# ÚZEMNÍ PLÁN MĚSTA BRNA

Textová část Odůvodnění

Kapitola 19 Vyhodnocení připomínek

Svazek Pd1 *(s osobními údaji)*

Ch-3

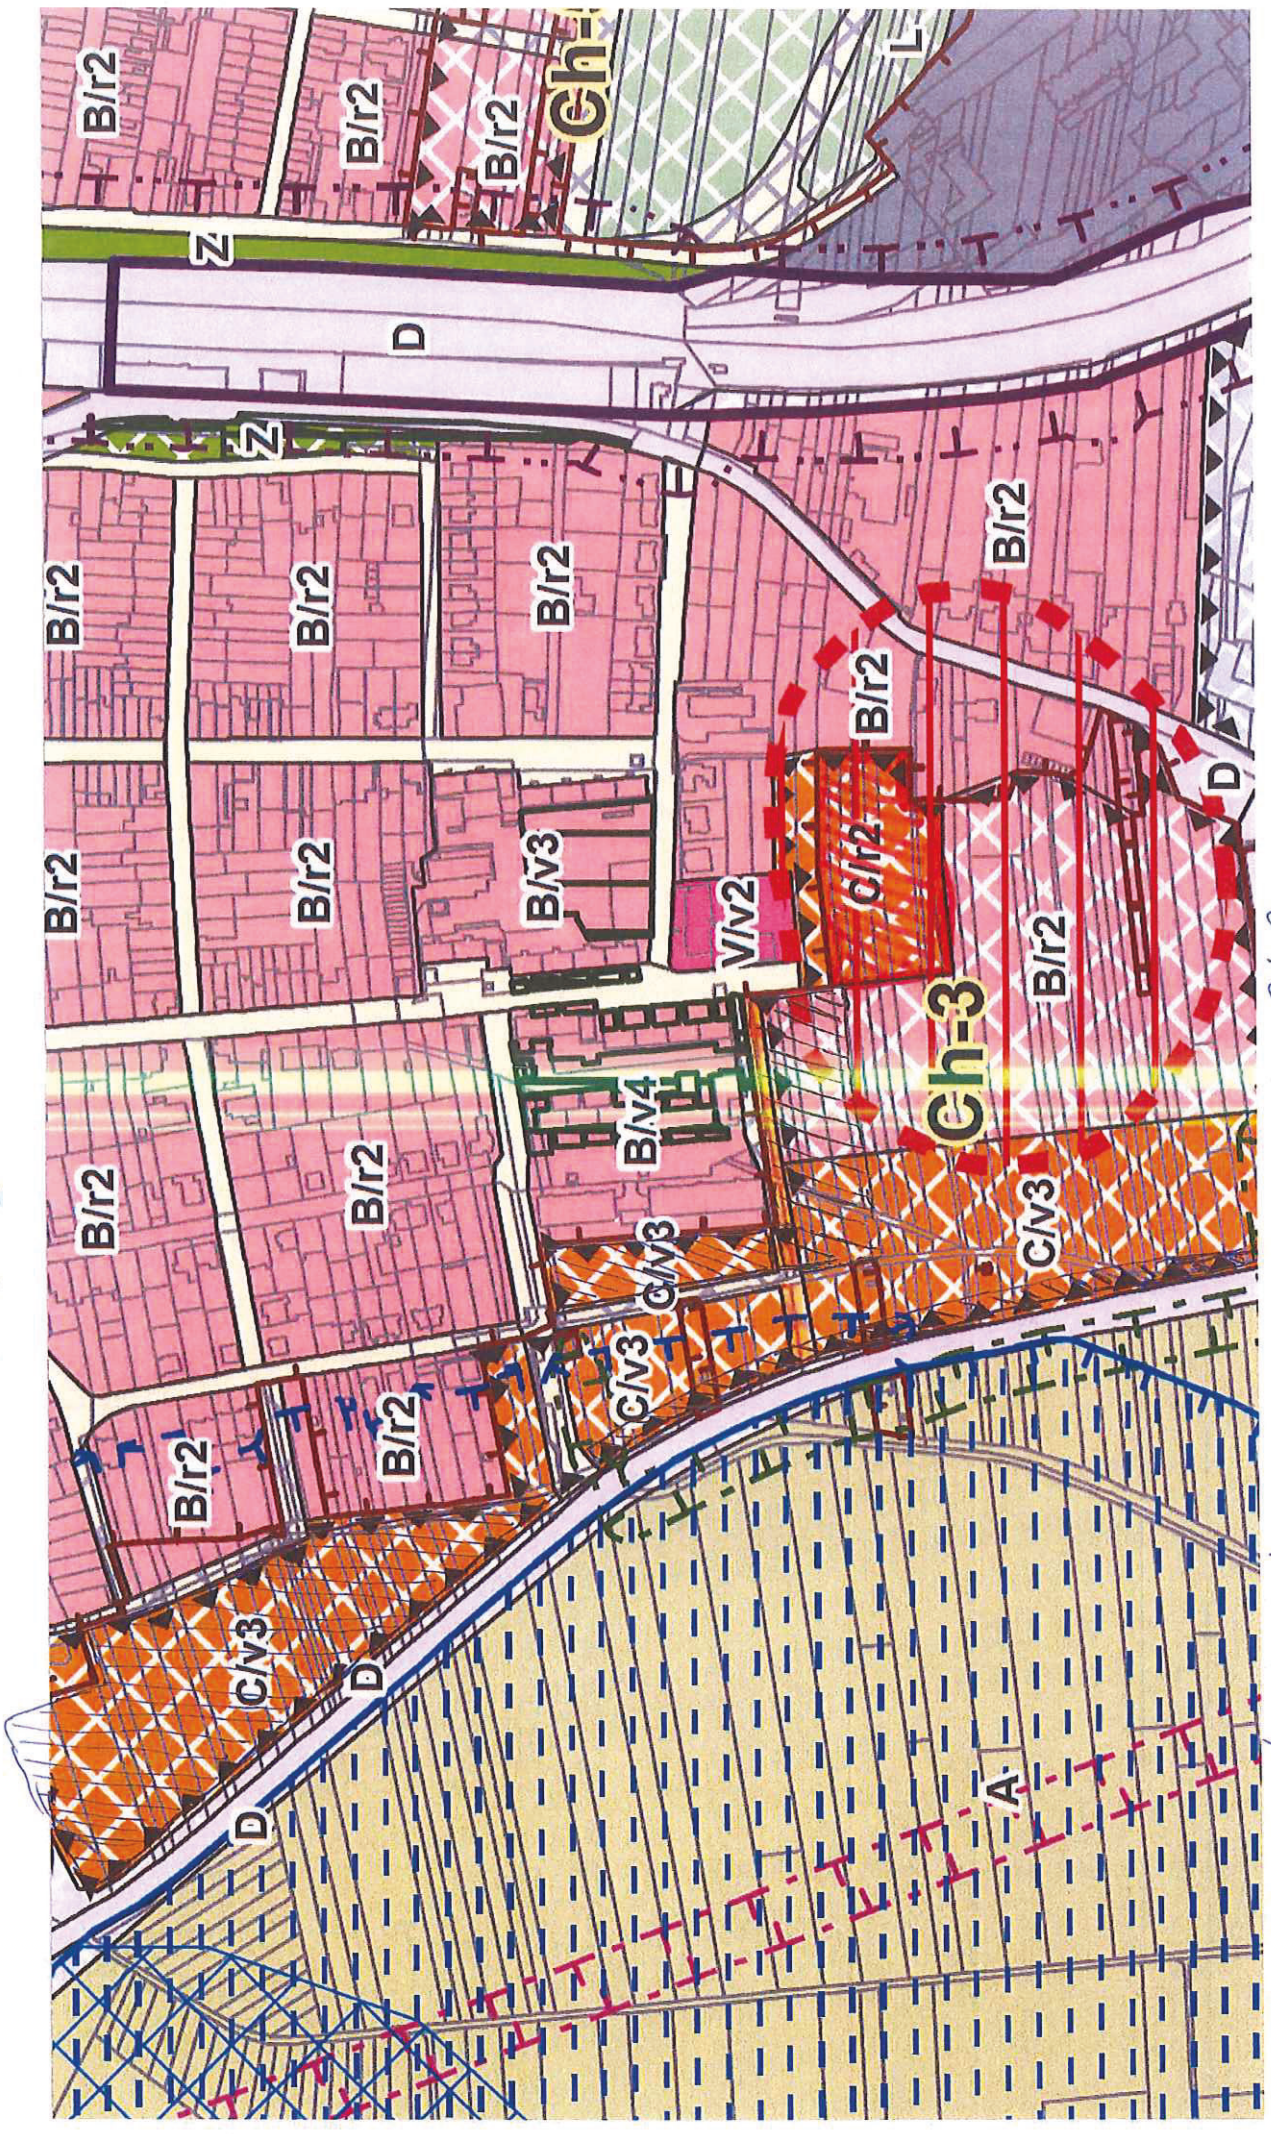
## **Přípomínka č. 3: Požadavek na omezení rozsahu ploch smíšené obytné a bydlení, doplnění ploch zeleně a sportu. Nesouhlas s komunikací v blízkosti bytových domů na ulici Jánošíkova a Šromova v lokalitě Ch – 3 dle přílohy č. 3**

Znovu požadujeme omezit návrhové plochy smíšené obytné mezi ulicemi Zámecká a Davidkova a navazující plochy bydlení v lokalitě Ch - 3 Davidkova, a to dle níže uvedených požadavků a přílohy „CH3“ těchto připomínek.

- 1) CH 3 – nesouhlasíme s návrhem UP – znovu požadujeme dodržet plochy městské zeleně Z dle stávajícího UP a rozšířit je, plochy se nacházejí v záplavové zóně neplánovat nic mimo zeleně (možnost zaplavování) navrhujeme s odůvodněním na prozatím nerealizované POP (a nerealizovatelnost poldru Chrlice). Na pozemku p.č. 931/1 zeleň Z – investor daného pozemku - v sousedství vybudoval dva bytové domy a na daném pozemku propagoval pouze dětské hřiště – nyní zřejmě na základě jeho připomínek se dochází ke změně UP na řečeném pozemku p.č. 931/1 – ze strany městské části požadujeme zeleň Z.

- 2) Pod polní cestou na návrhu plochy C/v3 doplnit izolační plochu zeleně, na další ploše C/v3 doplnit plochu také izolační zeleně. Zvolit plochy smíšené obytné C/v2 oproti navrhovanému C/v3 (mezi ulicí Davidkovou a Rebešovickou )

- 3) Doplnit plochu sportu S jedná se o pozemky p.č. 949, 951, 953, 809, 812).  
Souhlasíme s prodloužením komunikace na ul. Okrajová.  
Nesouhlasíme s návrhem komunikace v blízkosti bytových domů ulice, Jánošíkova a Šromova. Komunikace je plánována a v blízkosti bytových domů a vnitrobloku sídliště – je nevhodné zatahovat dopravu do těchto míst v požadavku k UP Rady městské části Brno-Chrlice bylo budovat sportovní plochy - na vymezení C/v2 trváme.

- 4) Mezi ulicí Šromovou a Rebešovickou požadujeme ploch C/r2 přeměnit na B/r2

NESOUHLASIME S KOMUNIKACI

*Pořizovatel v rámci veřejné vyhlášky, č.j. MMB/0566265/2021, ze dne 5.11.2021, kterou bylo mimo jiné oznámeno datum a místo konání 2. opakovaného veřejného projednání o upraveném Návrhu připravovaného Územního plánu města Brna, avizoval, že: "Podstatně upravený Návrh ÚPmB se tedy může projednávat stavebním zákonem předpokládaným způsobem pouze v rozsahu jednotlivých úprav. Veškerá podání, která se nebudou týkat upravených částí, budou v souladu se zákonem zamítnuta, protože obsahově nebudou spadat do merita projednávané věci."*

*Předmětné podání je ve svých požadavcích, a proto také svojí povahou, uplatněno mimo projednávaný rámec podstatných úprav, a tudíž je ve smyslu ust. § 53 odst. 2 zákona č. 183/2006 Sb., o územním plánování a stavebním řádu, ve znění pozdějších předpisů, vyhodnoceno tak, že se mu nevyhovuje.*

Сб-4

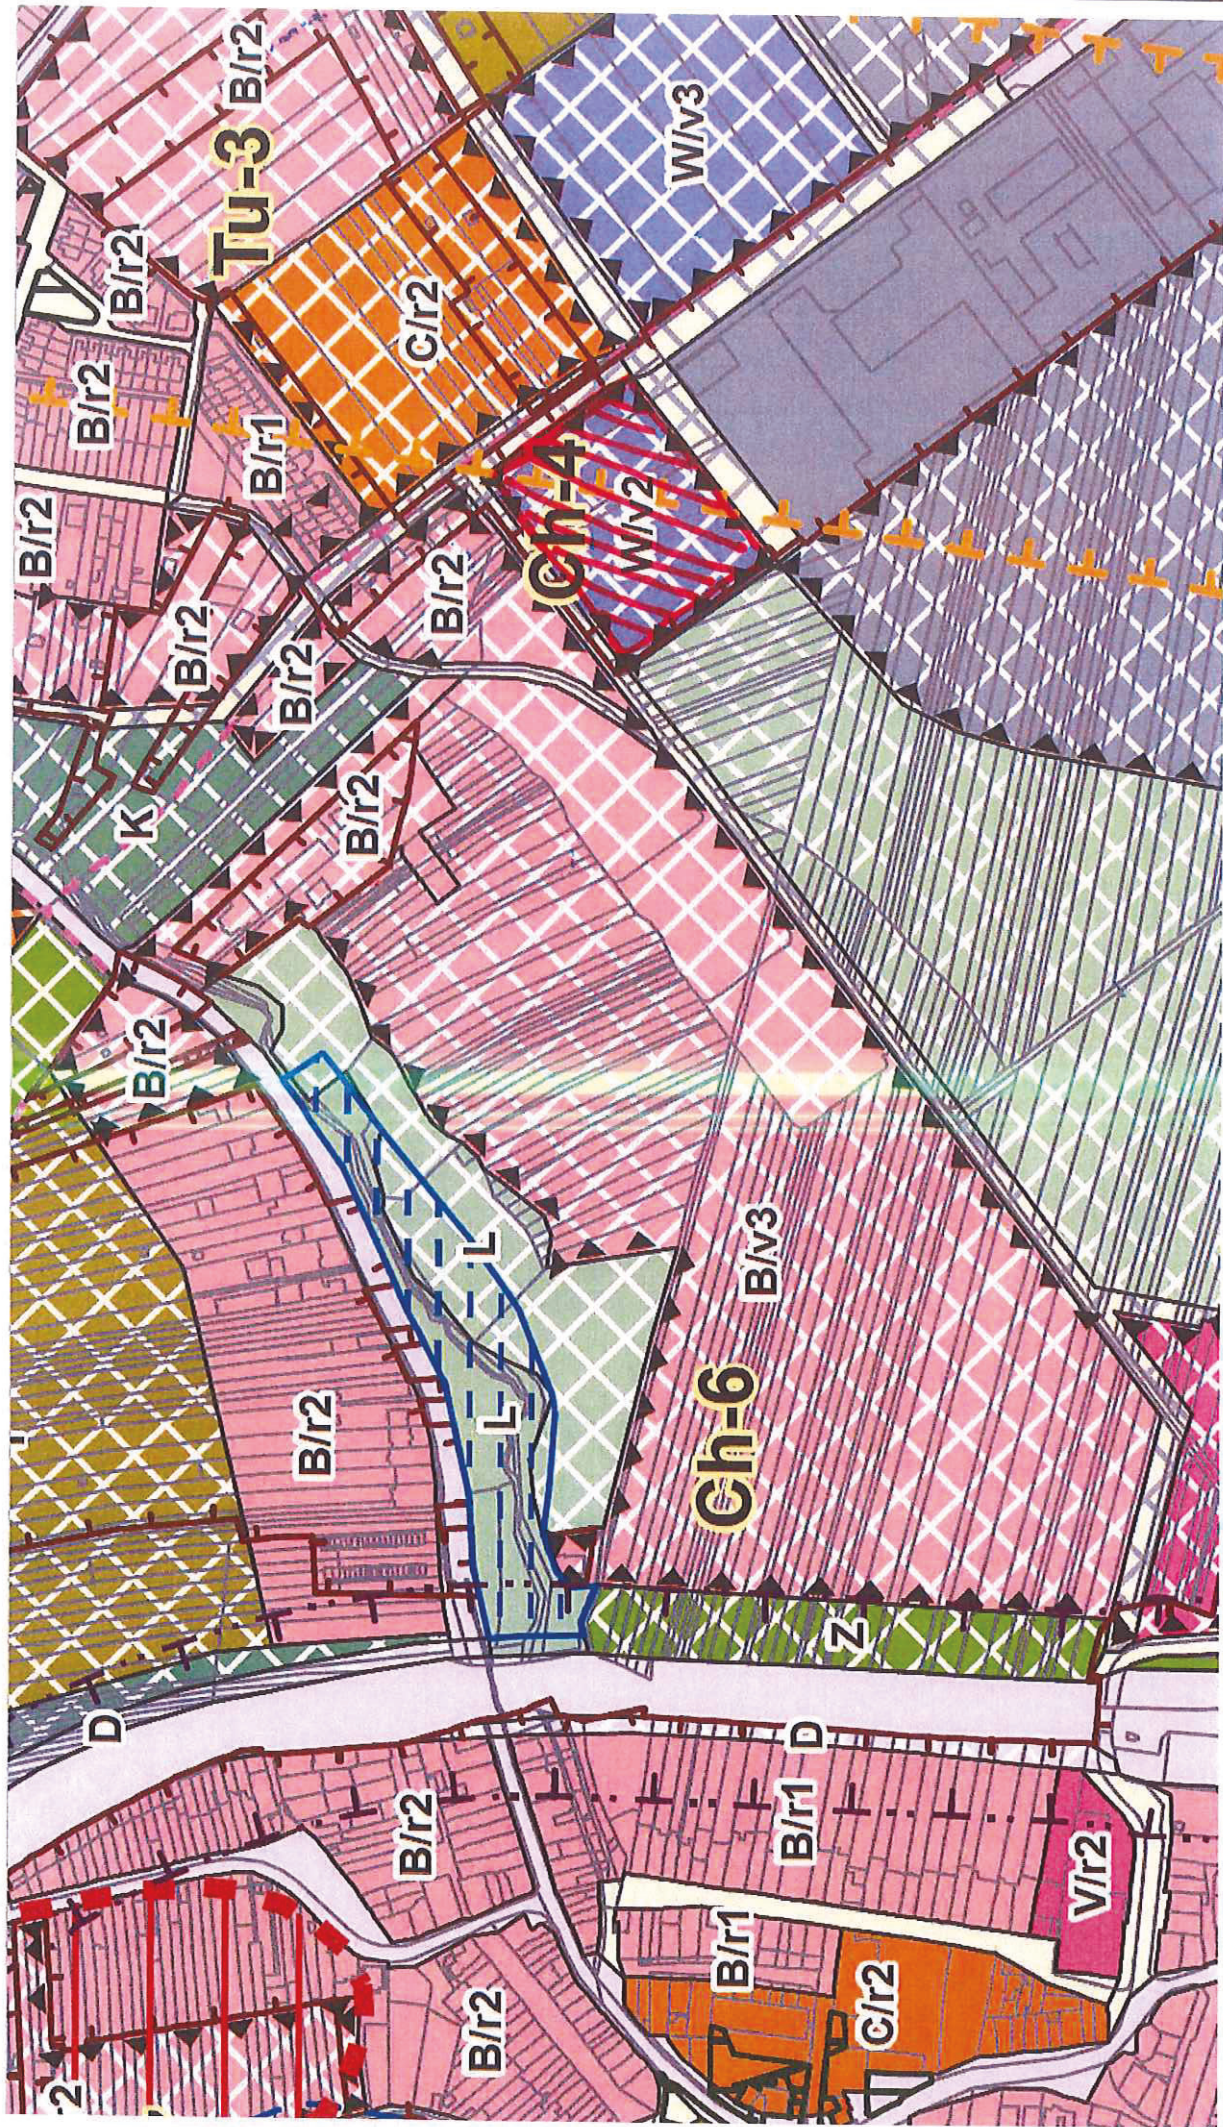
<b>4</b>	<p><b>Přípomínka č. 4: Požadavek na změnu plochy komerční vybavenosti v lokalitě Ch – 4 na plochu zeleně</b></p> <p><b>Vymezení dotčeného území:</b> Lokalita Ch - 4 Výspa</p>	<b>4</b>
----------	--	----------

Opětovně nesouhlasíme s vymezením návrhové plochy komerční vybavenosti W/v2 mezi nově vznikající obytnou zástavbou v Chrlicích a Tuřanech v lokalitě Ch - 4 Výspa (viz příloha „CH4“). Právě s ohledem na blízkost rodinné a budoucí bytové zástavby a již dnes existující hlučnou průmyslovou výrobu v blízkosti této lokality navrhuje vymežit v navržené ploše W/v2 plochu městské zeleně.

Ch-6

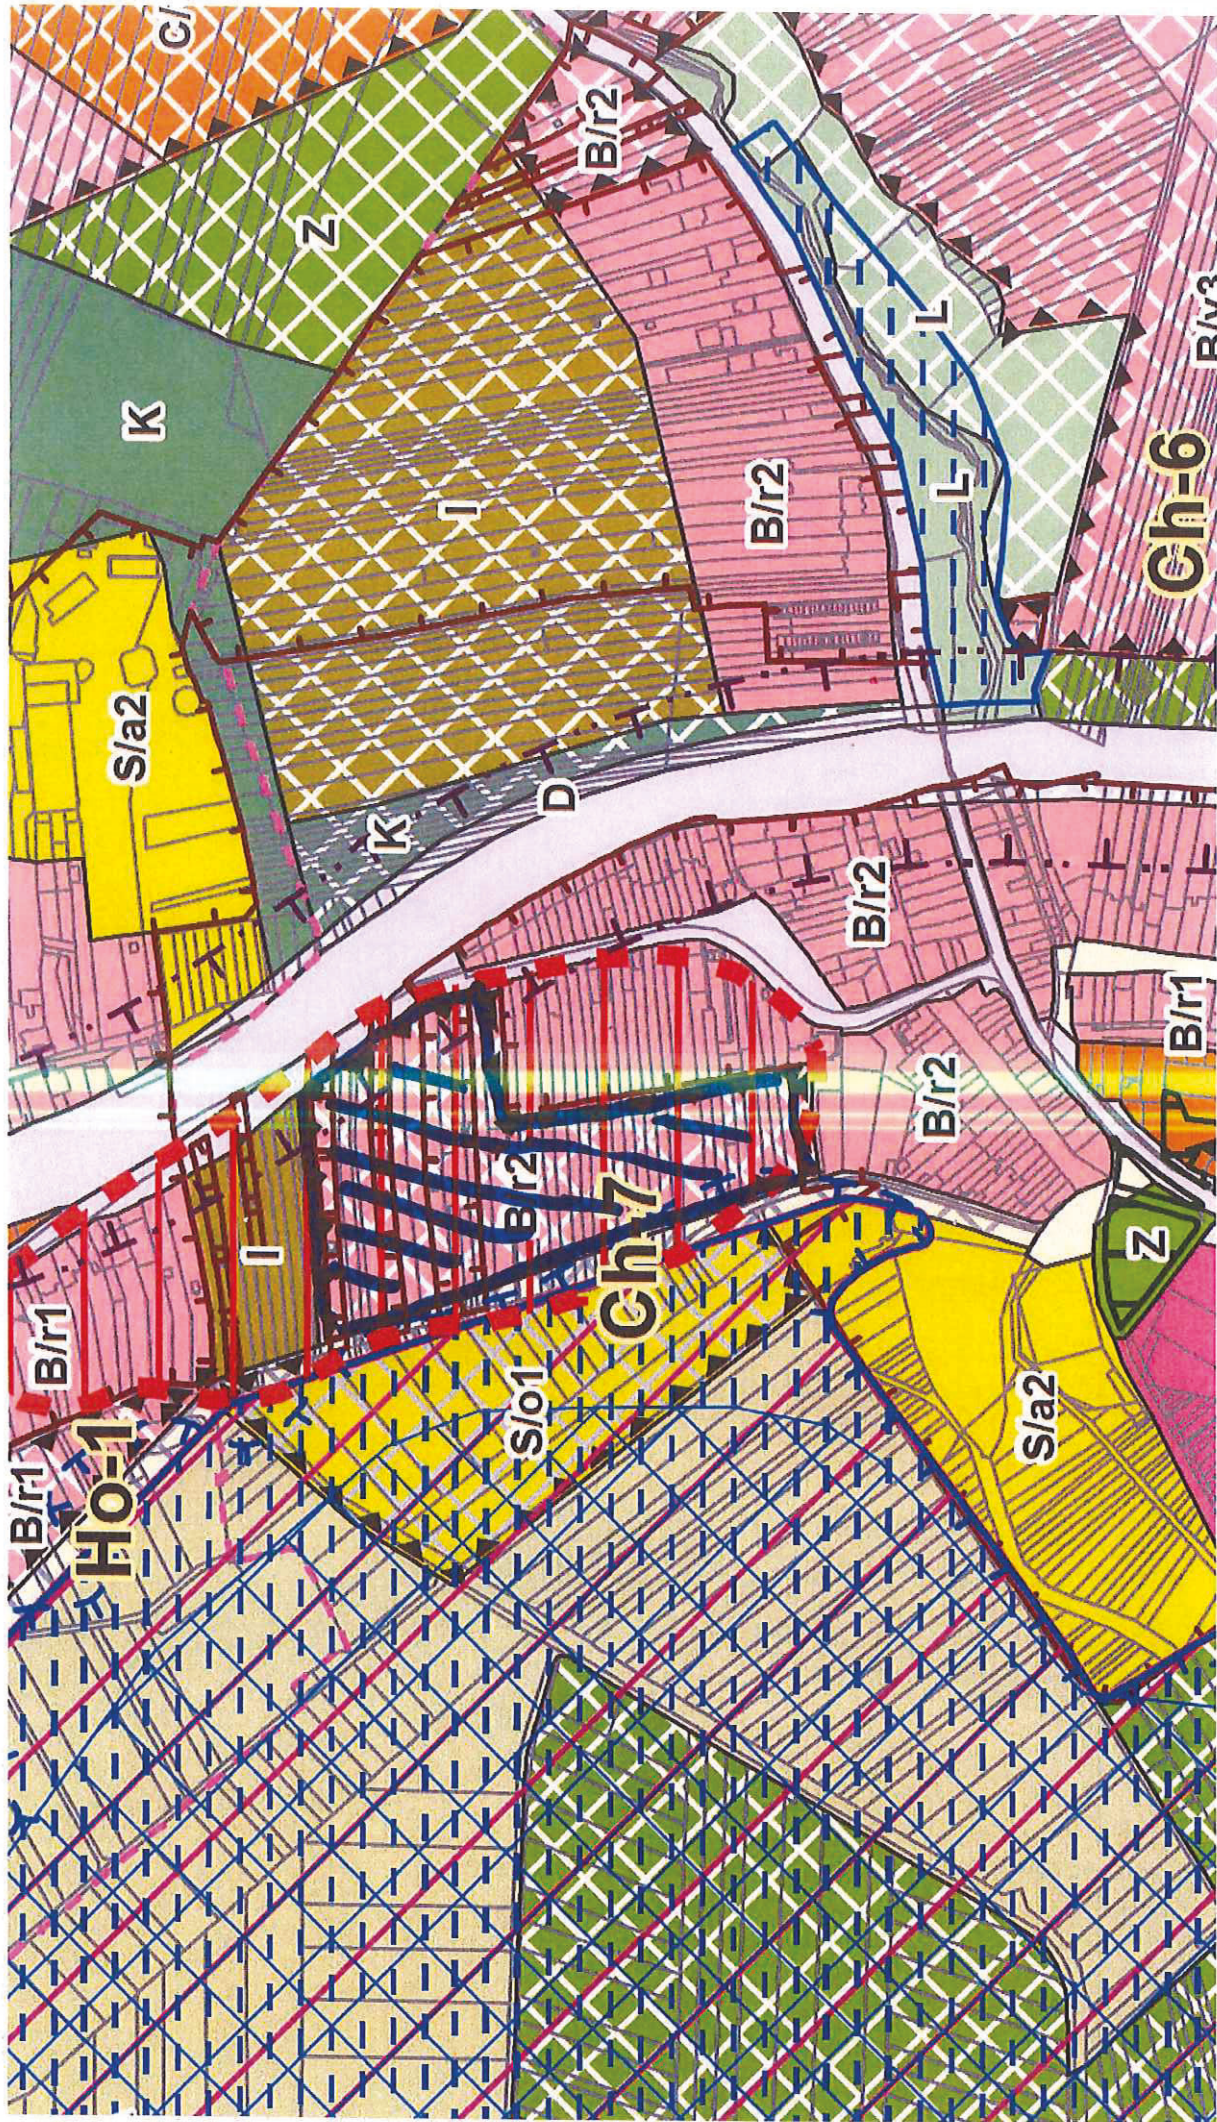
<b>6</b>	<p><b>Přípomínka č. 6: Požadavek na vymezení plochy B/r1 na pozemcích p.č. 1599 a 1600/1 k.ú. Chrlice. Požadavek na vymezení plochy B/r2 oproti B/v3 . Požadavek na vymezení vhodného regulativu pro garážová stání na ulici U viaduktu.</b></p>	<b>6</b>
<b>7</b>		<b>7</b>
<b>6</b>	<p><b>Vymezení dotčeného území:</b> Lokalita Ch - 6 Výspa, pozemky p.č. 1599 a 1600/1 k.ú. Chrlice – požadujeme B/r1 Požadujeme vymezení plochy jako v návrhu v červnu r. 2020 ploch B/r2.</p>	<b>6</b>
<b>7</b>	<p>Na ulici U viaduktu se nachází oblast garáží.</p>	<b>7</b>

Požadujeme na pozemcích p.č. 1599 a 1600/1 k.ú. Chrlice, na nichž se nachází stavba rodinného domu, vymežit stabilizovanou plochu B/r1 (viz dle přílohu „CH6“ těchto připomínek. Dále požadujeme vymezení plochy jako v návrhu v červnu r. 2020 ploch B/r2.

Oblast garáží - požadujeme zařadit plochu na oblast garáží s vhodným regulativem nikoliv plochu bydlení B.

— VYMEZ ENÍ ODPOVĚDÍHO REGULATIVU Č. 6 GARÁŽE
